REGIONE TOSCANA  
Direzione Tutela dell'Ambiente ed Energia  
Settore Autorizzazioni Rifiuti  
Centro Servizi Ambiente Impianti S.p.A.

OGGETTO: Discarica di rifiuti sita in comune di Terranuova Bracciolini (AR), loc. Casa Rota. Gestore CSAI SPA. Comunicazione ex art. 29-nonies del D.lgs 152/2006. Avvio del procedimento e contestuale indizione Conferenza dei servizi istruttoria ai sensi dell'art. 14, comma 1, legge n. 241/1990 e smi, in modalità asincrona. Nota di risposta

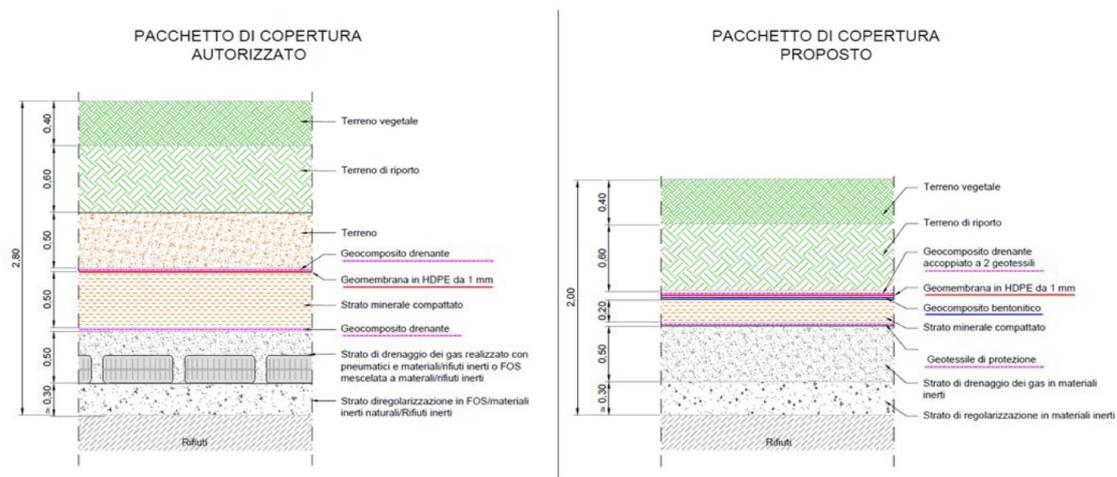
La proposta progettuale oggetto del presente parere prevede la modifica della modalità di realizzazione della copertura definitiva nelle porzioni di superficie in cui non risulta ancora avviata o che non risulta completata.

L'attuale superficie della discarica, è caratterizzata dalla presenza di aree in cui deve essere realizzata la copertura finale, aree in cui è stata realizzata una copertura provvisoria propedeutica all'esecuzione della copertura finale autorizzata, e da aree in cui è presente un pacchetto di copertura finale conforme alle soluzioni progettuali elaborate in funzione dei criteri vigenti all'epoca della loro approvazione.
